添付資料－3 F－9断層の活動性

「F-9断層の活動性」に係る主な論点

評価書案(H25.5.17)

当社の見解

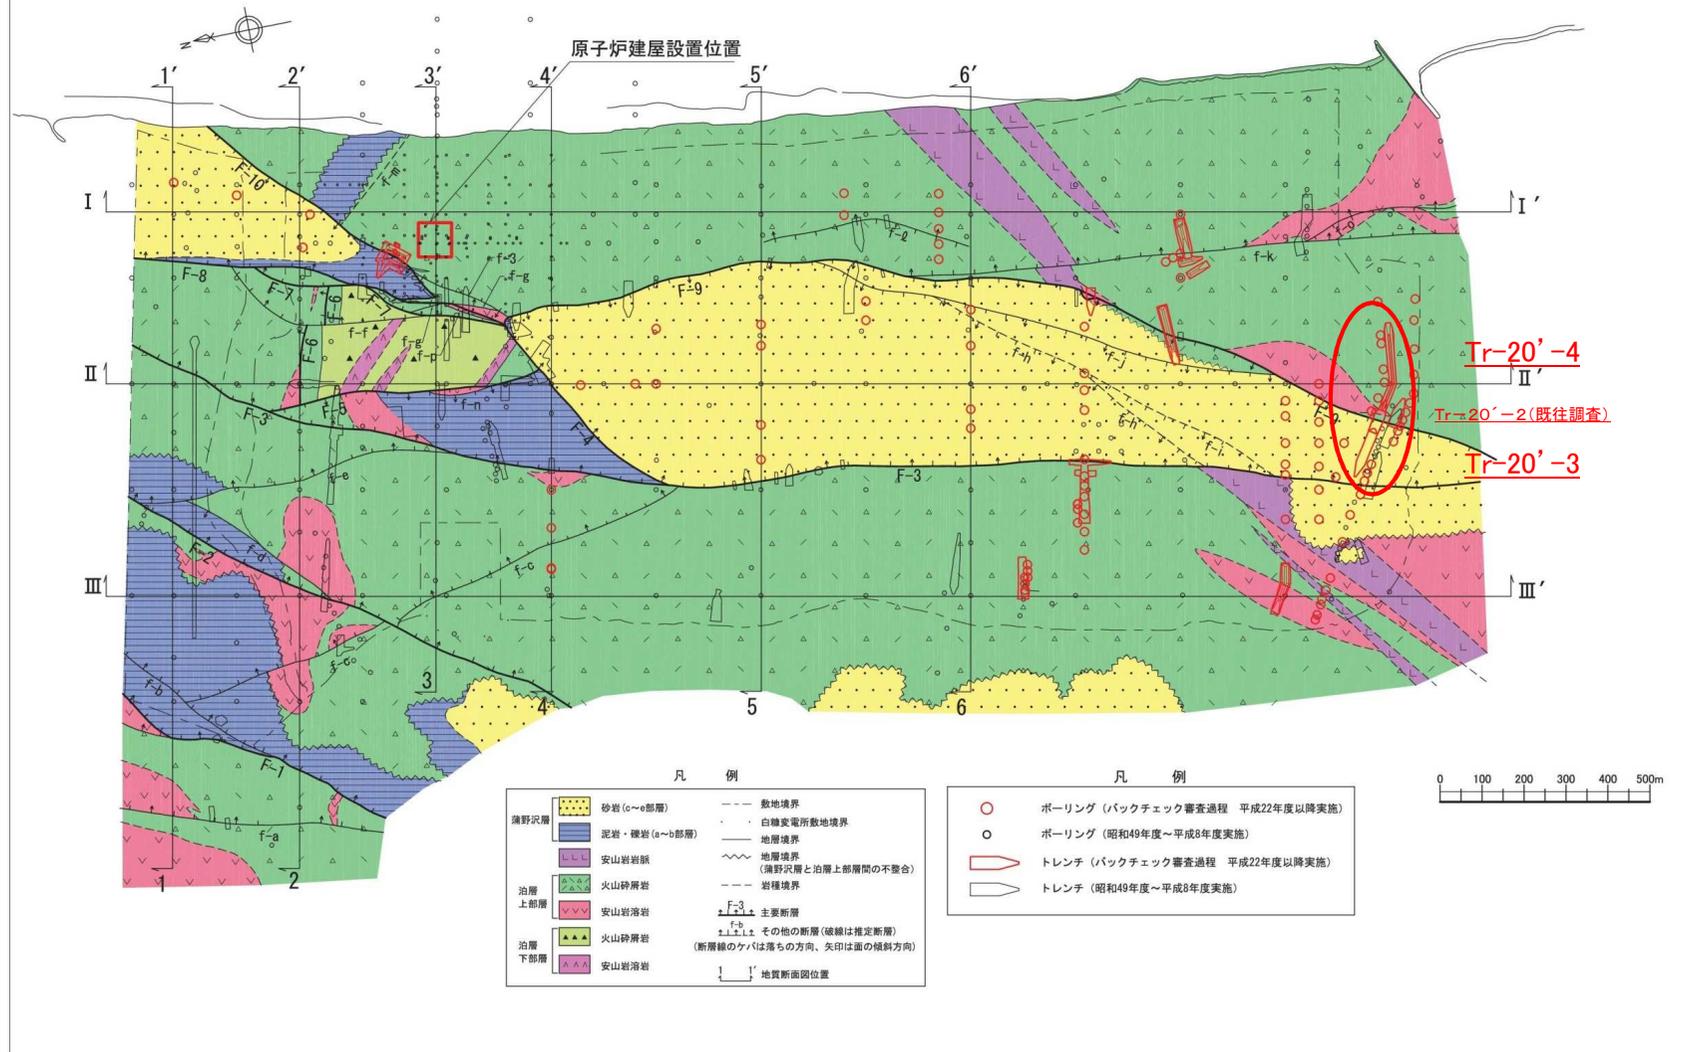
F-9断層は累積性があり、活断層である可能性が否定できない

- F-9断層は、断層を被覆する後期更新世の地層に変位・変形が認められ、断層直上の地表面に撓曲地形、断層を境として西側(山側)よりも東側(海側)が高くなっている一般的な海岸付近の地形状況とは非調和的な地形が認められること、断層を境に東側が広範囲に高まっており、基盤上面の高度差が約3mであるのに対し、地表面の高度差が約1.5m~2mであり、累積性を有する可能性があることから、後期更新世以降に活動した断層である可能性が否定できない(3.1.3(1))。
- F-9断層の東側は泊層の劣化した岩盤であり、東側の岩盤の方が更に侵食されることから、F-9断層西側にチャンネルが形成されたとする説明は不自然であり、チャンネル形成後に泊層が膨潤によって上昇したとすると、湿潤状態にあったチャンネル形成時点で膨潤が生じなかった点は不自然である(3.1.3(2))。
- F-9断層の構造が、現在の広域的な圧縮応力場のもとで横ずれによってもみ上げられたと考えても矛盾はない(3.1.3(3))。

F-9断層が活断層であるとする合理的根拠はない

- F-9断層東側の地形的な高まりは断層活動によるものではなく、岩盤劣化部の体積膨張と関連づけられる。
 - －蒲野沢層と泊層の岩質の差に応じた侵食に対する抵抗性の違いが認められる
 - －選択的な侵食によって形成されたF-9断層西側の凹状地形を、チャンネル充填堆積物が埋めた部分があると考えており、累積性を示すものではない
 - －F-9断層を挟んで東西両側に分布する上部砂層の基底面に着目するとその高度差は約2mであり、地表面の高度差と同程度となっており、変位・変形の累積性を考慮する必然性は認められない
 - －地形的な高まりが認められる個所は、断層との関連性が認められず、岩盤劣化部や人工改変に対応している
- 圧縮応力場での一時的な正断層活動については、周囲に対して東側が地形的に高まっていることから、正断層活動は考えにくい。
- F-9断層破碎部の条線は傾斜傾向であり、破碎部の内部には縦ずれを示唆する構造が認められることから、横ずれ断層によってもみ上げられたものではない。

指摘内容

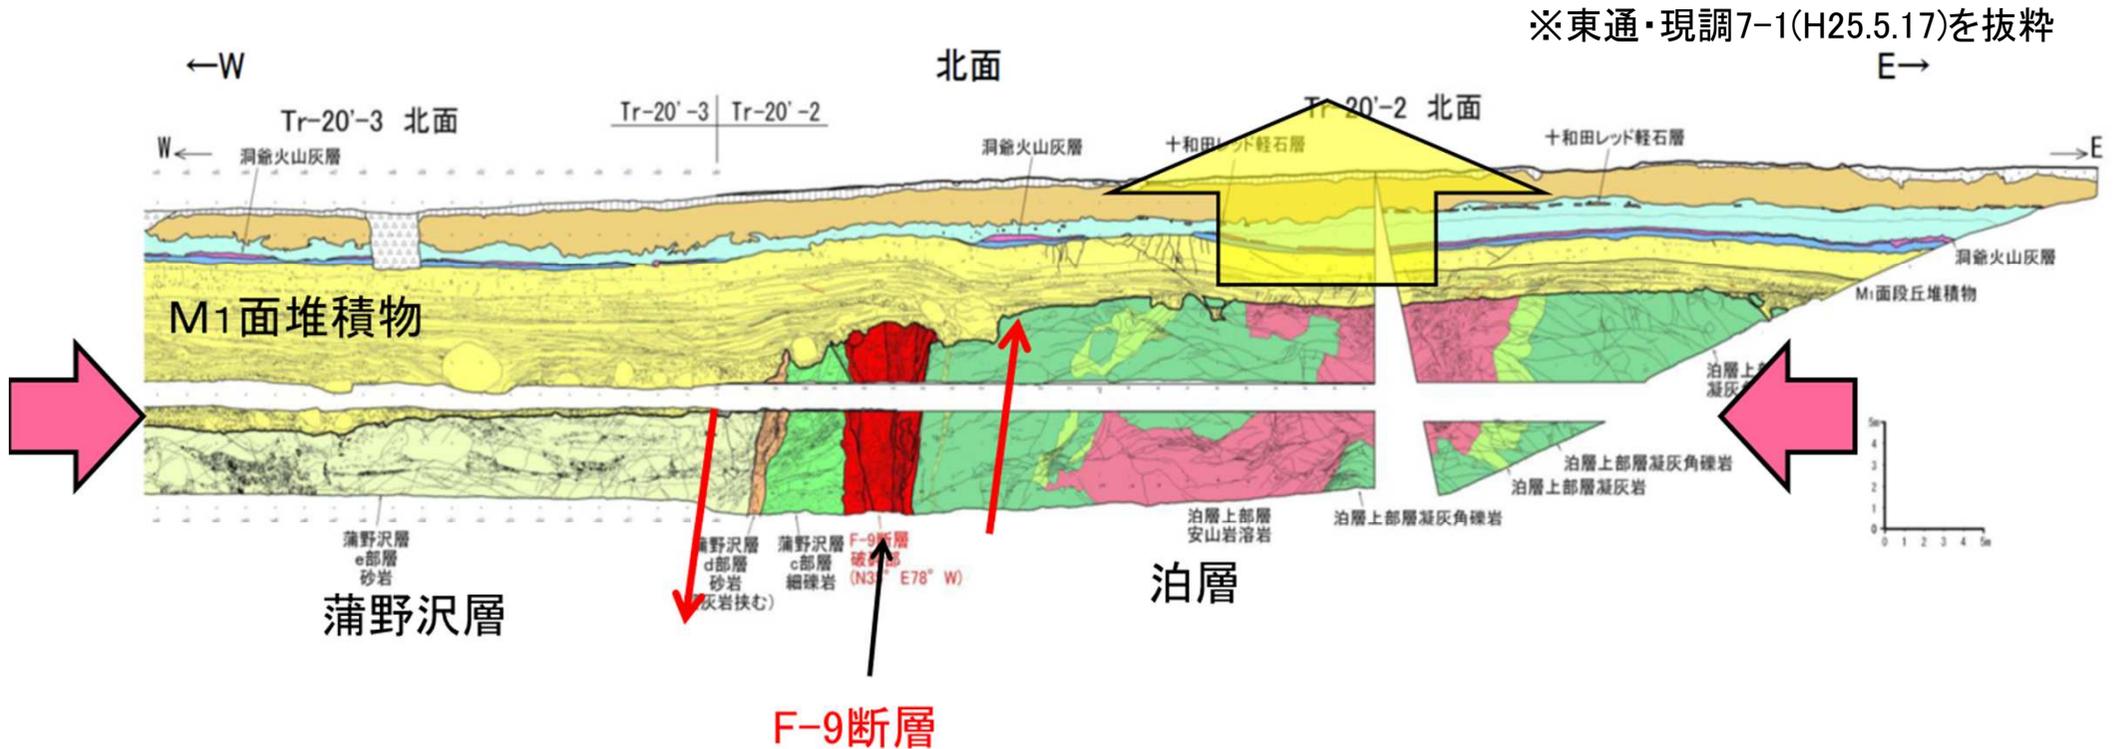
- ・東西圧縮によりF-9断層が活動し、F-9断層東側の地形的高まりと撓曲地形が形成された。
- ・M1面堆積物基底の高度差(約3m)と洞爺火山灰層等の高度差(約1.5~3m)の違いは累積性。
⇒F-9断層は活断層。

- ・東西圧縮によりF-9断層が活動し、F-9断層東側の地形的高まりが形成されたと考えた場合、F-9断層の東側を隆起させるには、正断層であるF-9断層の下盤側が上昇することになる。
⇒ 東西圧縮によって正断層の下盤側がずり上がることになる。
⇒ 圧縮によって正断層であるF-9断層の下盤側が上昇することは考えにくい。

- ・ボーリング調査等の結果から、F-9断層東側の泊層は岩盤の劣化部が厚いことが分かっており、地形的高まりについては、この岩盤劣化部の体積膨張に伴う上昇によって形成されたものと考えられる。
- ・圧縮応力場での一時的な正断層活動については、周囲に対して東側が地形的に高まっていることから、正断層活動は考えにくい。
